Avis délibéré de l’Autorité environnementale sur une unité de production de polyacrylamides de SNF à Gravelines (59)

n°Ae : 2019-19

Avis délibéré n° Ae 2019-19 adopté lors de la séance du 24 avril 2019

Figure 4 : Localisation des trois composantes du projet. Source : dossier

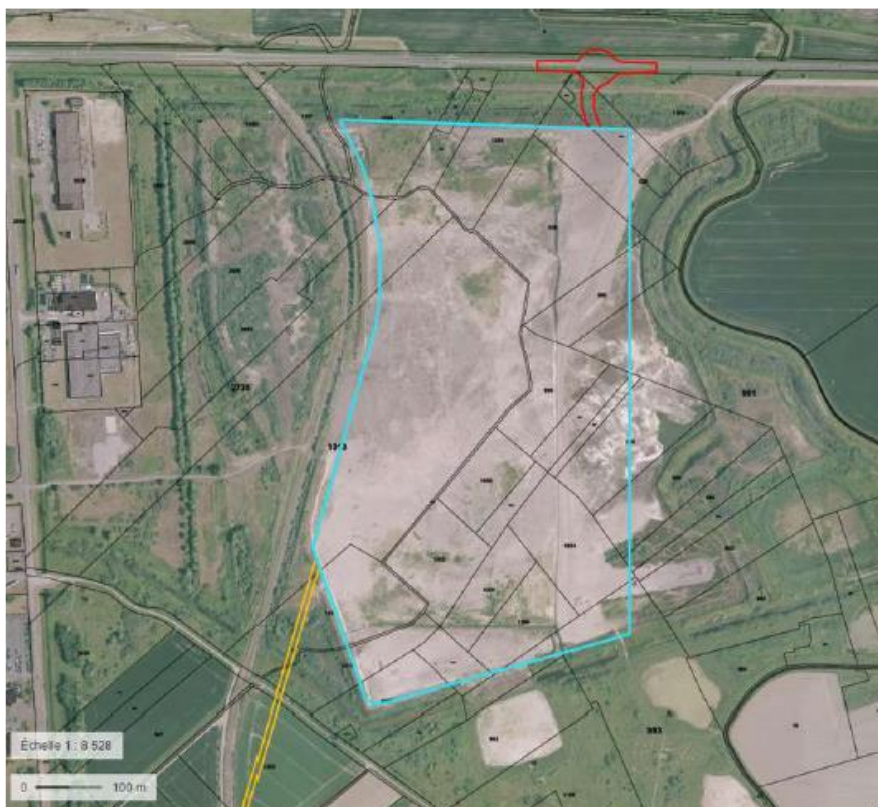
Le positionnement du rond-point, de la canalisation vers le bassin maritime et de l'ITE n'est pas discuté. Ces trois raccordements au site se situent dans leur presque totalité en zones humides :

- l'ensemble de l'espace entre la RD 601 et le site fait partie de la même zone humide ;
- l'exploitant a fait le choix de positionner sous le rond-point la canalisation de rejet des eaux pluviales vers le bassin maritime ;
- selon les maîtres d'ouvrage, un impératif en matière de rayon de courbure de l'ITE a contraint son tracé.

Les justifications de ces différents choix ne sont pas précisées dans le dossier.

L'Ae recommande d'explicitier et de justifier les choix d'implantation des différents raccordements qui font partie du projet, notamment au regard de leurs incidences sur l'environnement.

Figure 6 : Site de compensation du projet en « cœur de nature » 1 du SDPN. Source : dossier

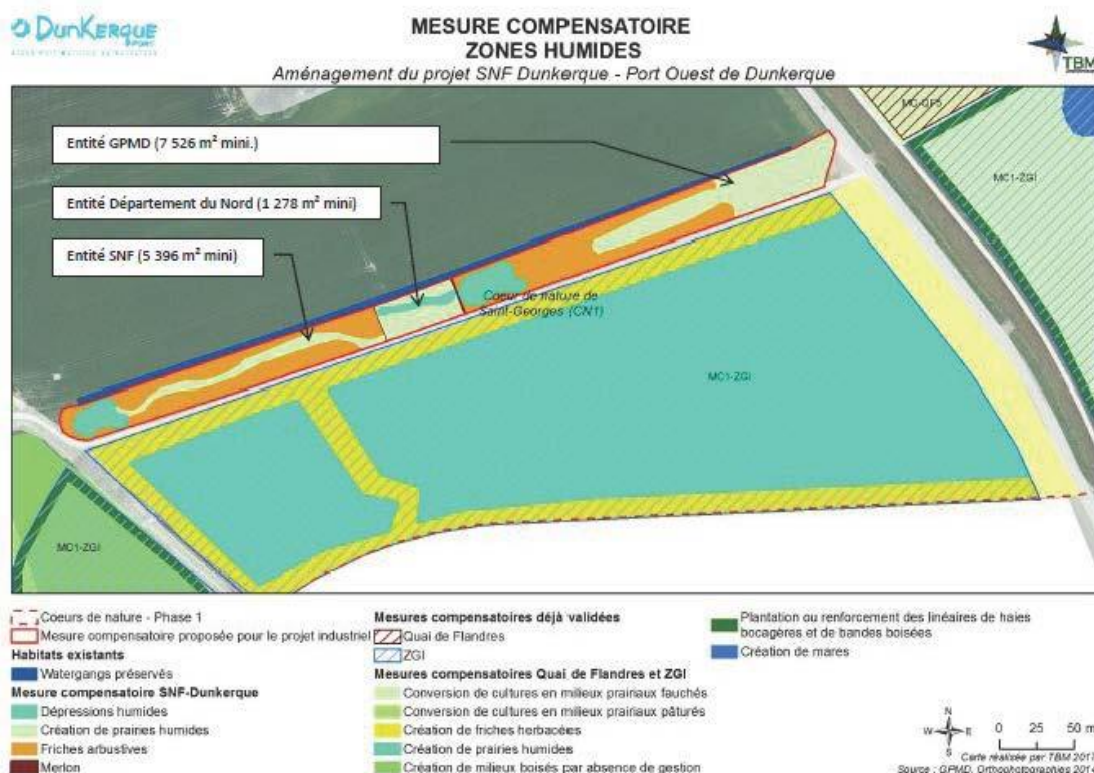
Les modalités de suivi des milieux naturels concernent principalement la mesure de compensation. Comme indiqué ci-dessus, la durée de gestion (10 ans) est trop courte au regard de la durée des impacts du projet. L'Ae rappelle que selon l'article L. 163-1-I du code de l'environnement, tel qu'il résulte de la loi n°2016-1087 du 8 août 2016 pour la reconquête de la biodiversité, de la nature et des paysages, « *les mesures de compensation des atteintes à la biodiversité visent un objectif d'absence de perte nette, voire de gain de biodiversité. Elles doivent se traduire par une obligation de résultats et être effectives pendant toute la durée des atteintes* ».

L'Ae recommande d'étendre la durée de gestion des sites correspondant aux mesures de compensation et de définir des modalités de suivi conformes à l'article L. 163-1-I du code de l'environnement.

Figure 7 : Enveloppes des scénarios possibles définissant les zonages des futures servitudes d'utilité publique. La zone grise correspond à l'emprise du site industriel. Source : pièce C du dossier

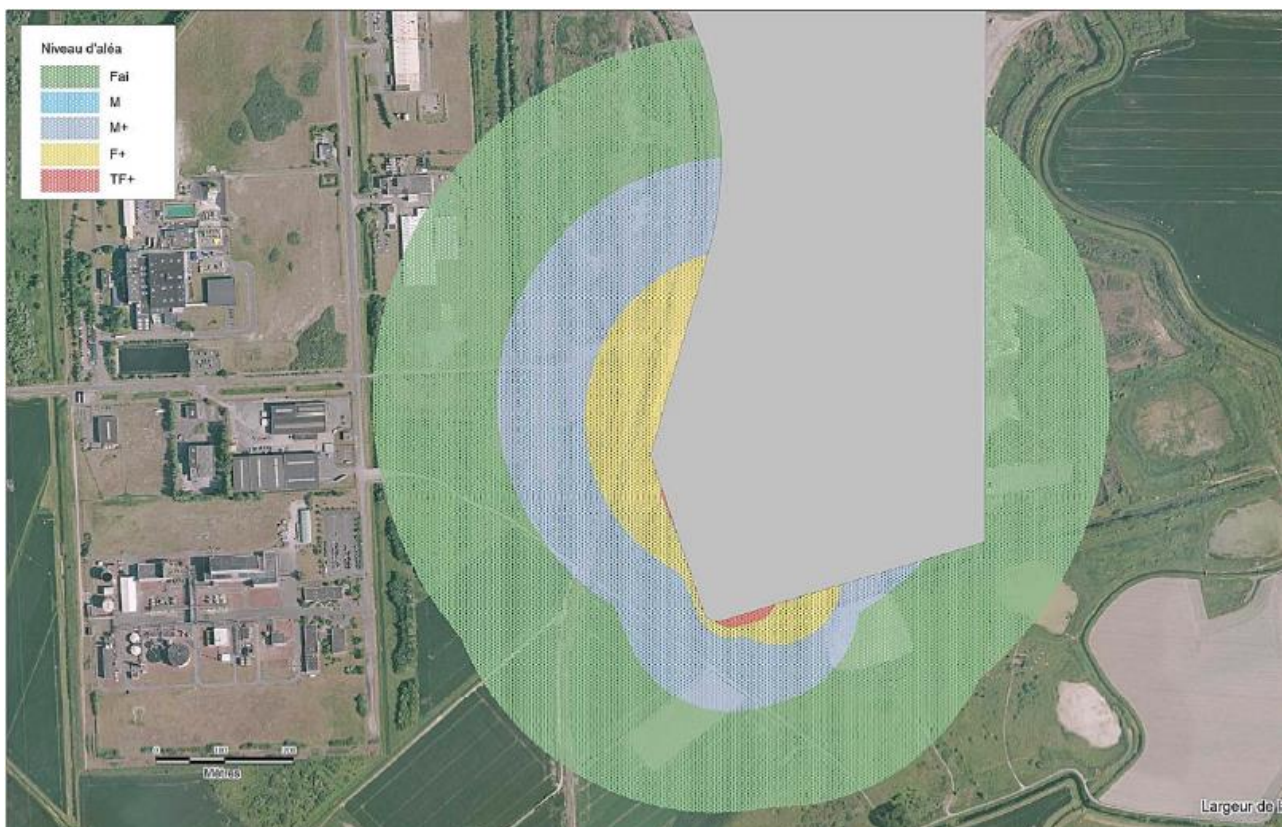
Certains scénarios présentent des effets domino⁴¹ sur d'autres unités du site. En revanche, compte tenu de son éloignement, aucun scénario n'affecte les installations des usines voisines, ni d'autres lieux occupés : plusieurs scénarios auraient des effets, thermiques ou toxiques, létaux jusqu'à 260 mètres ; les seuils d'effets irréversibles pourraient être atteints jusqu'à 470 mètres. Deux scénarios pourraient entraîner des bris de vitres jusqu'à 800 mètres environ (voir zone verte de la figure 7).

L'Ae recommande d'approfondir l'analyse les dangers liés à l'acrylamide sur l'ensemble du site et des impacts potentiels pour l'environnement et pour la santé humaine.
